RELATÓRIO E VOTO

Referencia: Processo nº 0429.000.158/2014.

Interessado: Secretaria de Cultura – Museu de Arte de Brasília.

Assunto: Aprovação de projeto de obra inicial.

Figura 4 – Projeto de Restauração do MAB – Prancha ARQ 06/08 – Fachadas – Fl.08 do processo.

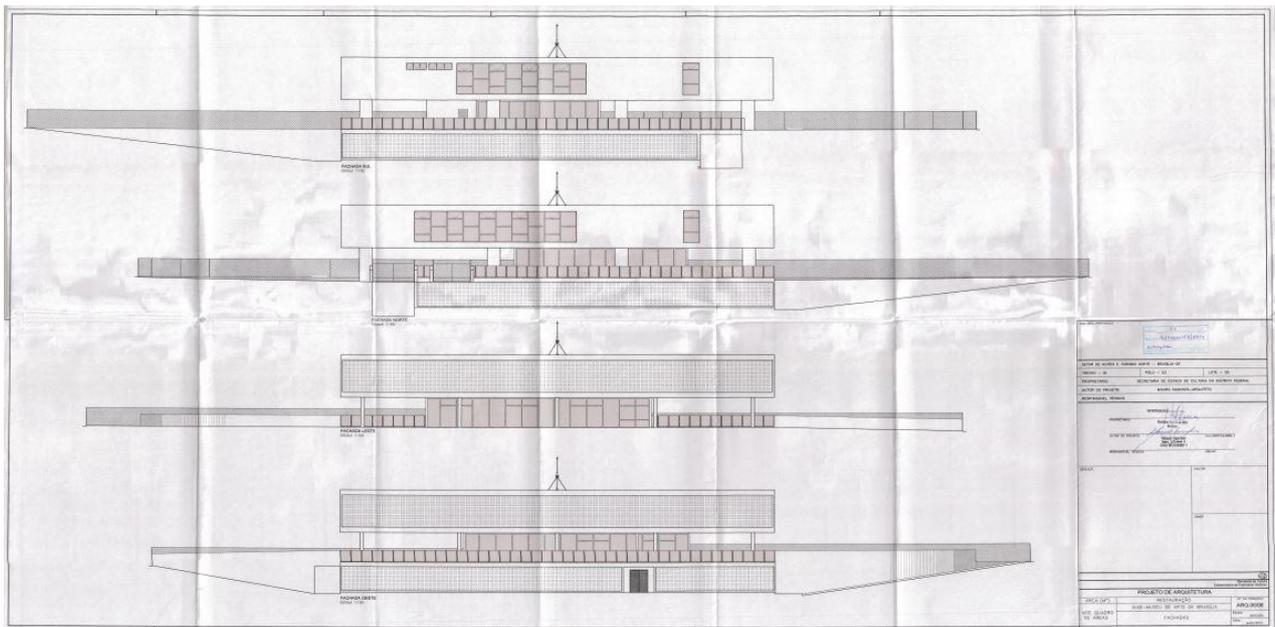
- 1 – O Espaço de apenas 30 cm proposto entre o cobogó e as esquadrias da fachada do 1º pvto. comprometem o acesso ao local. Deveria ser previsto um sistema de abertura das esquadrias para garantir a limpeza e manutenção local.
- 2 – Ocorre o mesmo espaçamento no subsolo, agora aflorado em função das escavações no entorno. Também é necessária a revisão desta solução neste pavimento, inclusive porque aqui o vão será utilizado para a passagem das instalações de ar condicionado, em função do pé direito reduzido.
- 3 – Aberturas previstas para as esquadrias das áreas do “fan coil” e da copa, no 1º pvto, destoam das demais fachadas. Foi questionada a necessidade de abertura para ventilação/iluminação na área técnica, e sugerido que a esquadria da copa siga o mesmo alinhamento das demais, em prol da unidade do conjunto.

- 1 – As esquadrias do 1º pavimento e do subsolo permanecem a 30cm da vedação em cobogó, sem sistema de abertura para limpeza e manutenção.
- 2 – As esquadrias do “fan coil” e da copa, no 1º pvto, permanecem fora do padrão das demais esquadrias da edificação. Inclusive, já estão executadas no local, conforme figura 7. Não foi justificada a necessidade de abertura para ventilação/iluminação na área técnica do “fan coil”.

Figura 9 – Paisagismo do MAB – Taludes e plataforma de acesso na 2ª versão do projeto.

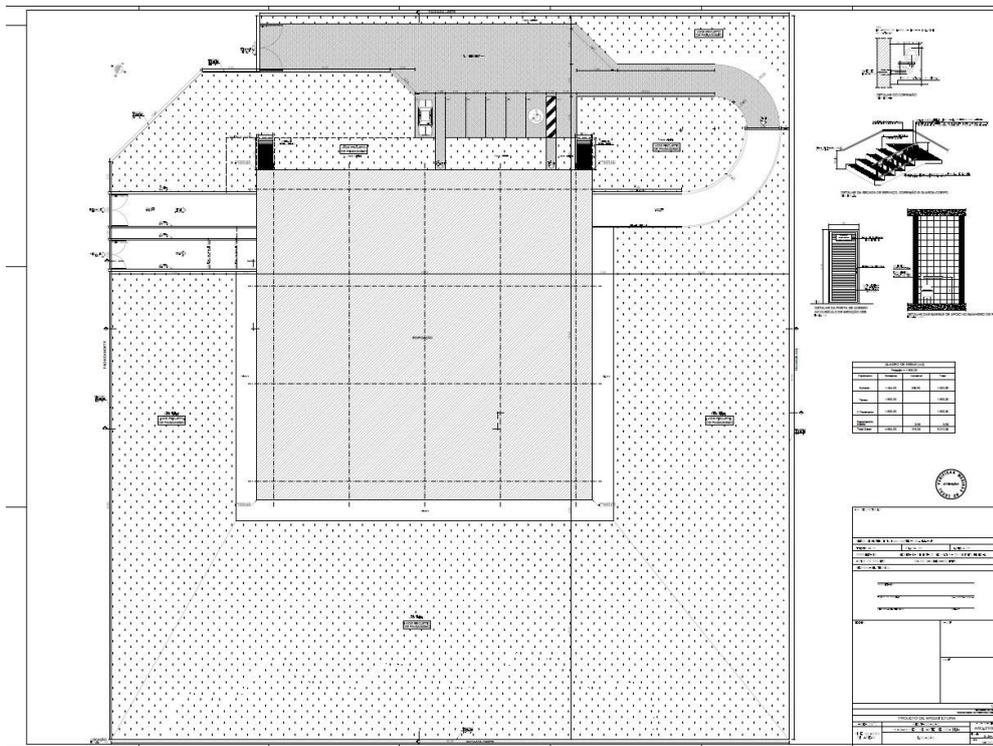
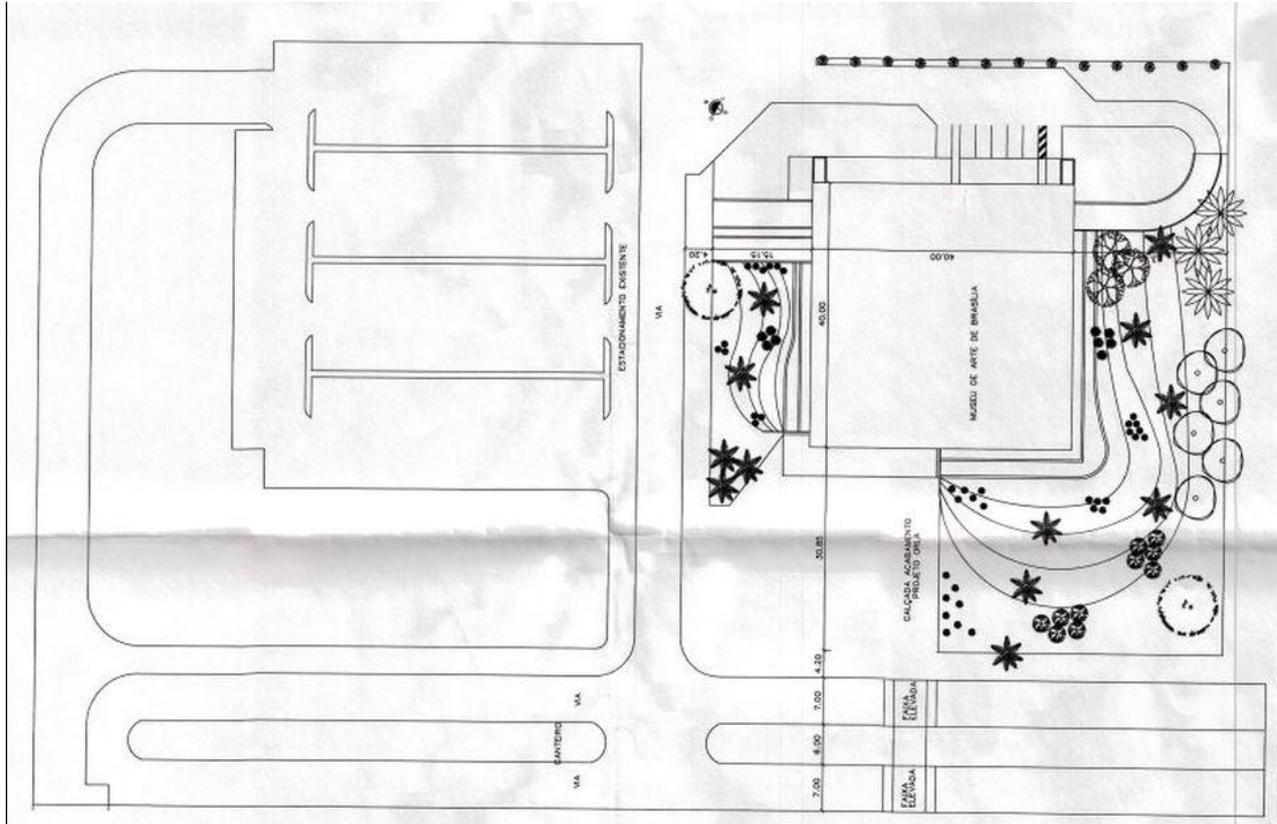
9 – De fato o talude proposto na primeira versão do projeto arquitetônico, e já executado, cria uma barreira à livre circulação de pedestres, alterando sensivelmente a situação anterior da edificação e a paisagem da área de entorno. O projeto paisagístico elaborado por solicitação do GTE e da SEGETH criou uma ampla travessia entre a via e o acesso principal do MAB, em nível, com acabamento no mesmo padrão previsto para todo o Projeto Orla Polo 3. Desta forma, o talude fica reduzido e interrompido para dar maior acessibilidade à edificação. Considero que esta alteração atende de forma satisfatória ao recomendado pelo GTE.
